**RESUMO: LICENCIAMENTO AMBIENTAL DO
EMPREENDIMENTO UHE JIRAU. VOLUMES 1 AO 54. ANEXOS 1
E 2**

**MINISTÉRIO DO MEIO AMBIENTE
INSTITUTO BRASILEIRO DO MEIO AMBIENTE E DOS RECURSOS NATURAIS RENOVÁVEIS
Unidade Setorial da Diretoria de Licenciamento Ambiental**

Aos 08 dias do mês de agosto de 2013, procedemos a abertura deste volume nº LIV do processo de nº 02001.002715/2008-88, que se inicia com a página nº 10797. Para constar subscrevo e assino.

Ref.: UHE Jirau – Resposta ao Ofício nº 02001.007428/2013-21 DILIC/IBAMA
(Relatório de Vistoria)

Figura 2: Quantidade de animais resgatados e taxa diária de enchimento no período de rescaldo entre 15/06/2013 e 29/06/2013.

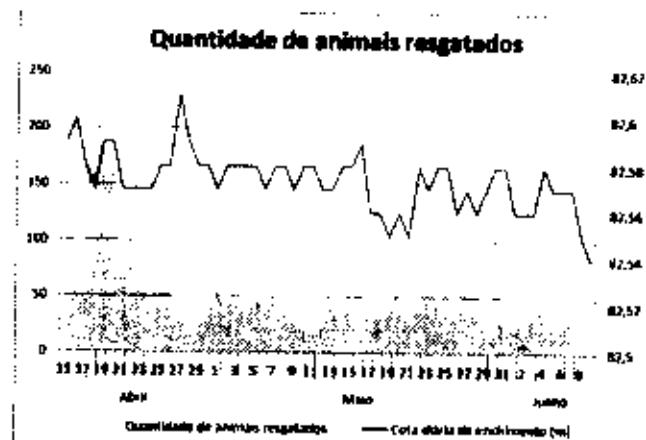
Solicita-se que o empreendedor apresente esclarecimento sobre a quantidade de barcos atuando diretamente na busca e resgate de fauna, assim como a quantidade de barcos em apoio logístico utilizados e que serão utilizados em futuras etapas.

Ao todo foram resgatados 8863 animais durante o período de enchimento e 3567 durante o período de rescaldo até o dia 16.06.2013. Em virtude da redução de animais resgatados, o empreendedor solicita a redução de equipes, assim como a parada de atividade de resgate após 15 dias de atuação das equipes reduzidas.

Figura 2. Pontos de registro de resgate no reservatório da UHE Jirau, no enchimento e rescaldo até 16/06/2013.

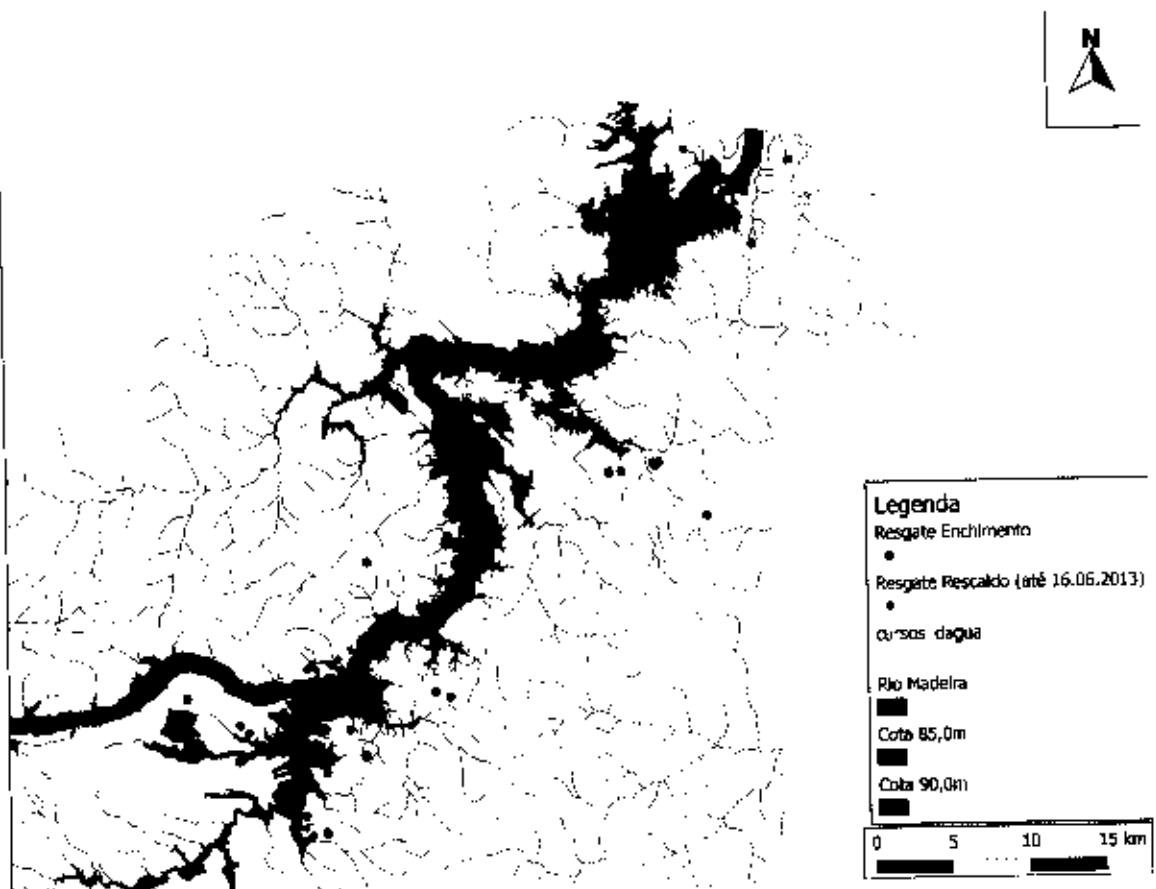
Os relatórios encaminhados demonstram a concentração de resgate (enchimento e rescaldo) em determinados trechos do reservatório. Os trechos que apresentaram maior quantidade de animais resgatados foram: às margens do rio Madeira próximo ao canteiro de obras, o rio Mutum e os igarapés: Raul, 162, Caiçara e São Lourenço. Salienta-se que foram observados trechos ao longo do reservatório que não apresentaram nenhum resgate realizado, como observado na figura abaixo.

Foi observada a ocorrência de registros de resgate além da mancha de inundação do reservatório na cota 90,0m, dos quais 10 são referentes ao enchimento e 107 ao rescaldo. Solicita-se ao empreendedor esclarecimento sobre os pontos que foram registrados fora do reservatório.

Figura 3. Avaliação quantitativa de resgates ao longo do rescaldo, até 16/06/2013, no reservatório da UHE Jirau.

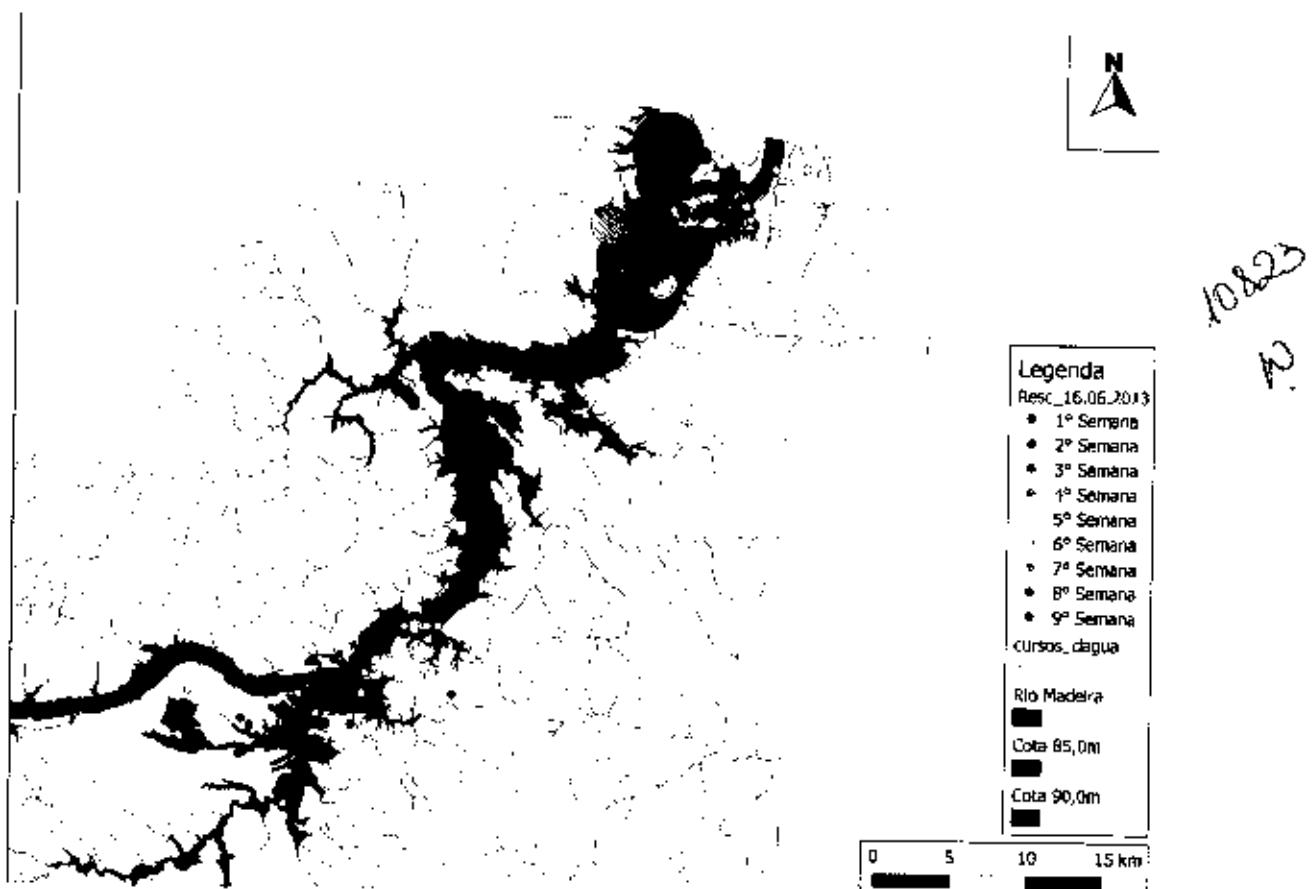
Considerando a quantidade, distribuição e a semana na qual o resgate foi realizado (até o dia 16.06.2013), durante o rescaldo, pode-se notar padrão referente às atividades de resgate realizadas na figura abaixo. Informa-se que o diâmetro dos pontos está associado à quantidade de animais coletados em uma determinada coordenada (informa-se que os registros de 1 a 3 animais foram agrupados na mesma categoria de tamanho), e a coloração está associada à semana do rescaldo, pode figura abaixo:

Figura 4. Avaliação quantitativa de resgates ao longo do rescaldo, até 16/06/2013, próximo ao barramento, no reservatório da UHE Jirau.

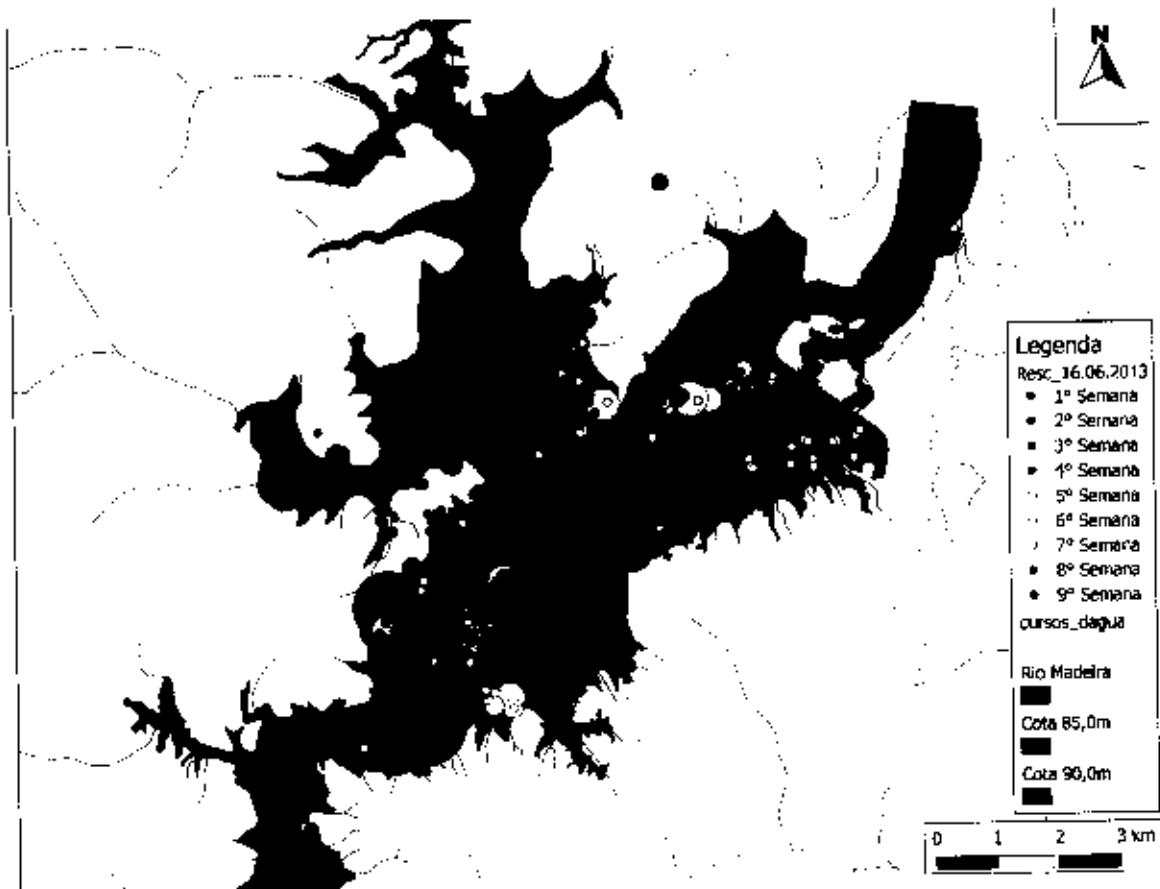
Durante o rescaldo, próximo ao barramento e ao Ig. Raul, pode-se observar nas primeiras semanas uma grande quantidade de animais resgatados em um mesmo ponto. Ao longo das semanas, com a redução da demanda de animais a serem resgatados nestes pontos, as atividades de resgate foram se distribuindo em outros trechos do reservatório de modo que uma área maior foi vasculhada, conforme figura abaixo.

Figura 5. Avaliação quantitativa de resgates ao longo do rescaldo, até 16/06/2013, próximo à ilha de Mutum, no reservatório da UHE Jirau.

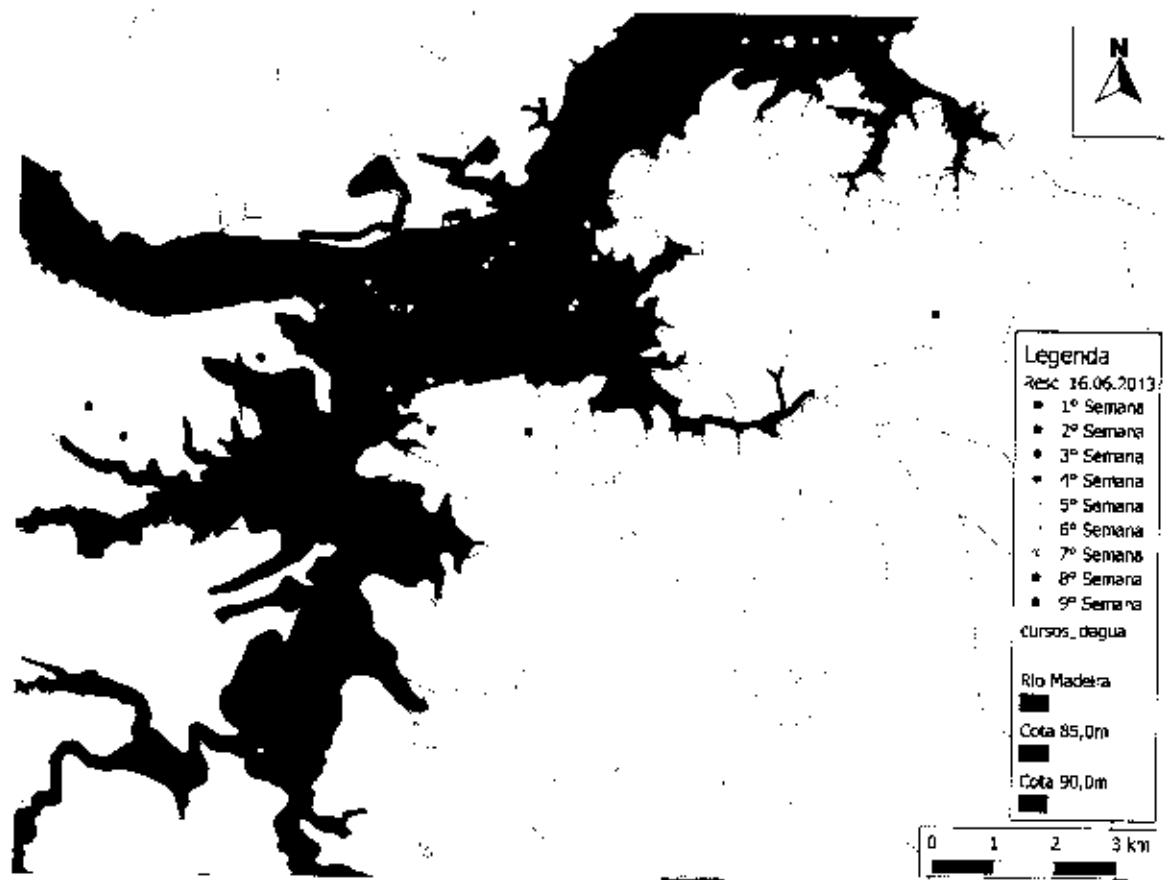
Padrão similar foi observado no trecho próximo à ilha de Mutum. De modo que a foz do Ig. 162 apresentou grande adensamento de animais resgatados, devido ao acúmulo de matéria orgânica proveniente das atividades de supressão de vegetação que não foram removidas entre a BR-364 e o reservatório da UHE Jirau, conforme relatório de vistoria apresentado pela NOT. TEC. 005600/2013. Com a redução na demanda de resgate na foz do Ig. 162 observa-se que as equipes de resgate atuaram em outros trechos do reservatório que não apresentaram resgate, como a margem direita do rio Madeira próximo à ilha de Mutum, e na própria Ilha de Mutum, que apresentou uma grande quantidade de animais resgatados nas últimas semanas de resgate.

Tendo em vista que tal avaliação foi realizada para o período do rescaldo, onde não há subida do reservatório, assim como o incremento de animais a serem resgatados por não haver inundação de novas áreas, observa-se que foi realizado resgate em trechos que não apresentaram resgate anteriormente. Desta forma, entende-se que a fauna estava contida nestas áreas que não foram vistoriadas anteriormente, devido a ação direcionada em pontos específicos, como igarapés: Raul, 162 e Caiçara, demonstrando que o reservatório não estava sendo averiguado da forma mais eficaz. Apenas após o declínio de animais resgatados nas áreas elencadas como "prioritárias", foi observada a dispersão dos pontos de resgate em outras áreas.

O empreendedor afirma que são avaliadas "as condições de suficiência das equipes durante a realização do resgate e mobilizados, sempre que necessário, quantitativos que garantam não haver prejuízo a fauna", de forma que "este contingente será ampliado a qualquer momento, caso haja aumento da demanda de resgate de fauna". Entretanto, em momento algum foi informado o acréscimo de novas equipes de resgate a fim de otimizar o resgate, de modo que outras áreas além das que apresentavam adensamento de fauna fossem vistoriadas.

Uma vez sendo observado áreas críticas, pelo acúmulo de fauna e possível prejuízo na busca por fauna em outras áreas do reservatório, entende-se que o plano de trabalho poderia ter sido executado de forma mais eficaz, uma vez que estão previstos barcos reservas, que estariam à disposição para eventual substituição de barco, assim como acrescentar imediatamente novas equipes de resgate para atuar nas buscas.

Figura 6. Quantidade de animais resgatados ao longo do rescaldo, por classe.

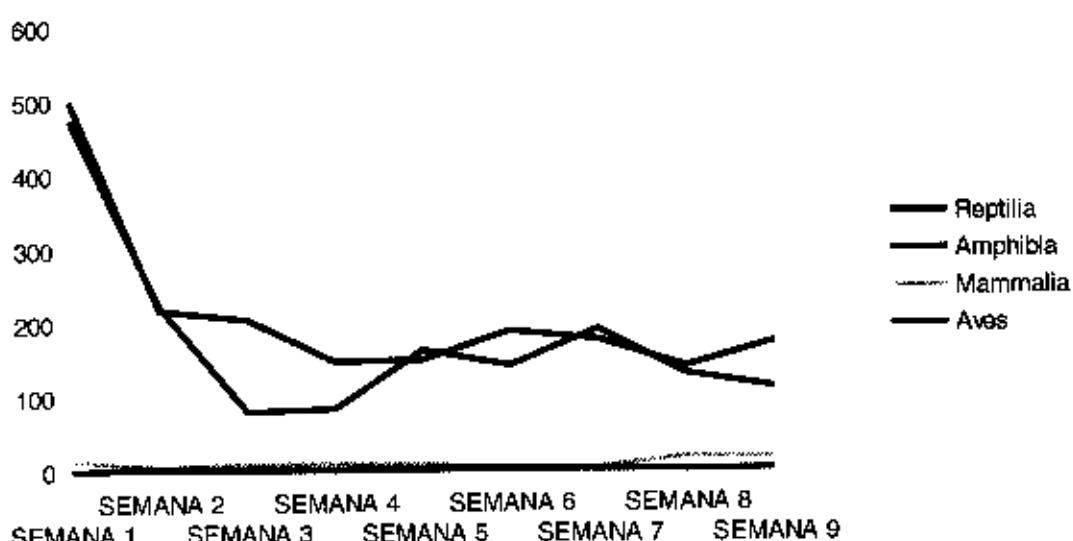
Observou-se a redução expressiva de anuros e lagartos resgatados durante o rescaldo, conforme a figura abaixo. Nota-se que o quantitativo de animais por classe demonstrou um padrão constante a partir da 3º semana.

Em virtude da escala da figura, o quantitativo de aves e mamíferos não se demonstra expressivo. Entretanto, nas duas últimas semanas de rescaldo, 8º e 9º semana, observa-se um incremento de mamíferos resgatados, período em que houve uma dispersão das atividades de busca por fauna. Nota-se que durante as atividades de rescaldo foram registradas espécies elencadas como vulneráveis, como: *Mico rondoni*, *Saimiri ustus* e *Priodontes maximus*.
